COMUNE DI CASALNUOVO MONTEROTARO

**RELAZIONE SULLE OSSERVAZIONI
E
PROPOSTE DI CONTRODEDUZIONI**

RELAZIONE SULLE OSSERVAZIONI AL PUG ADOTTATO E PROPOSTE DI CONTRODEDUZIONI

Individuazione planimetrica delle Osservazioni pervenute

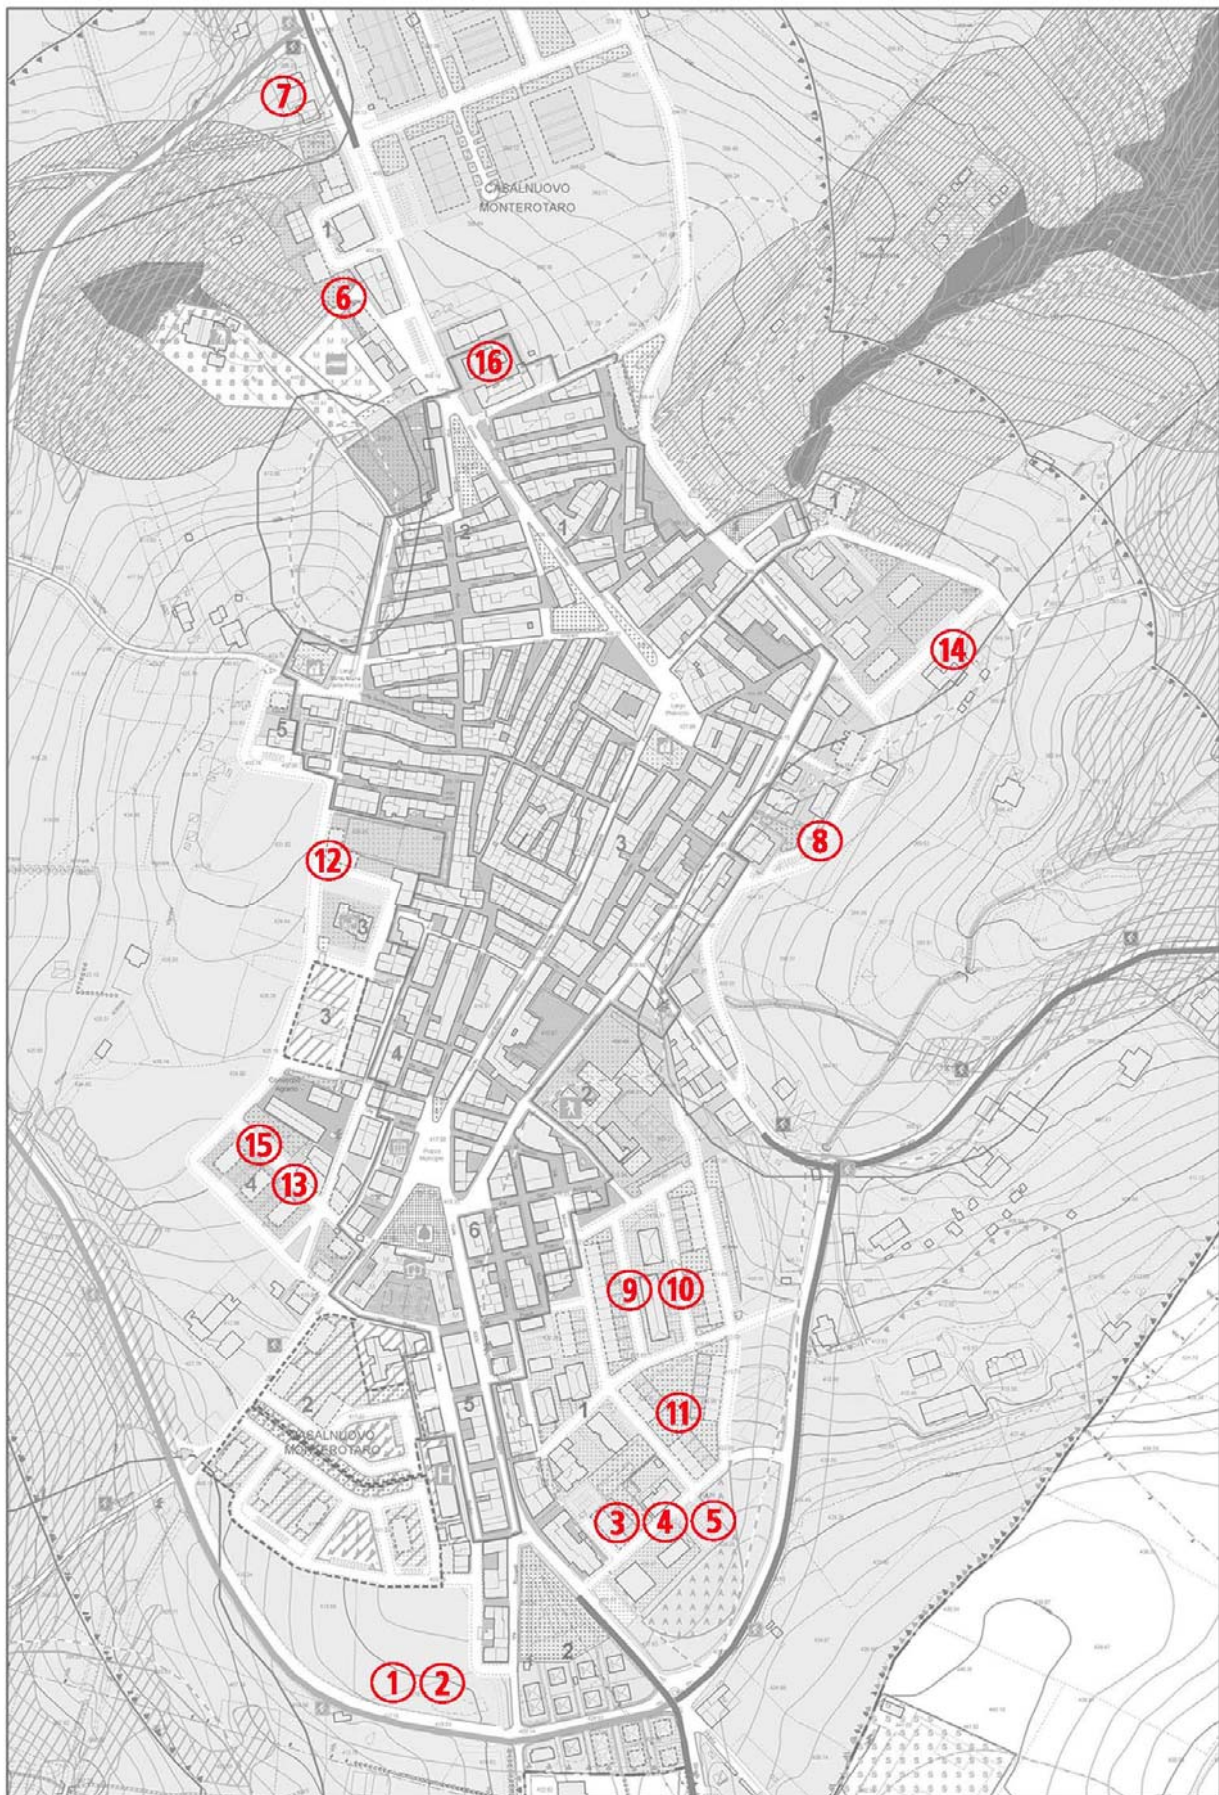
Tutte le Osservazioni pervenute sono state planimetricamente individuate nel seguente stralcio planimetrico.
